大飯発電所3，4号機の現場確認結果について
(案)

平成24年4月25日
福井県原子力安全専門委員会 事務局
(原子力安全対策課)

福島第一原子力発電所を踏まえた県内原子力発電所の安全性向上対策の実施状況を確認するため、関西電力(株)大飯発電所3，4号機の現場確認を行った。

写真 7-1 中央制御室横会議室

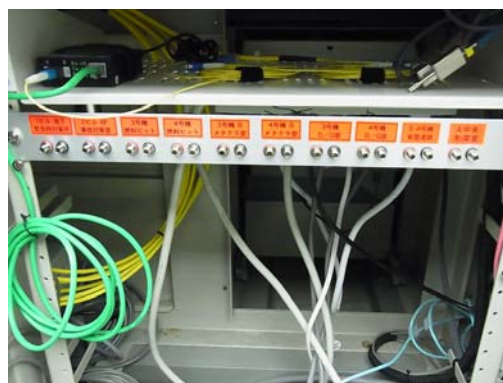
- ・ 事故時には、本部長や各班長等がこの会議室およびその隣に位置する控え室で対応するとともに、各班員や作業員は1次系補機操作室や2次系補機操作室等で対応するとの説明があった。
- ・ 収容人数に関する委員からの質問に対し、交代要員も含めて約200名が収容可能であるとの説明があった。
- ・ また、換気空調設備やガンマ線による被ばく評価など耐放射線に関する質問に対しては、
 - 中央制御室およびその横の会議室、控え室にはよう素フィルタを装備した非常用循環系があり、1次系補機操作室や2次系補機運転員控え室についても中央制御室との連絡扉を開放することで、放射性物質の流入防止を行った換気空調が可能となる。
 - これらの部屋は、100cm または 85cm の壁で囲まれている。
 - 被ばく評価としては、1次冷却材喪失事故時のガンマ線（直接線、スカイシャイン線）による被ばく線量を評価しており、問題ないことを確認している。
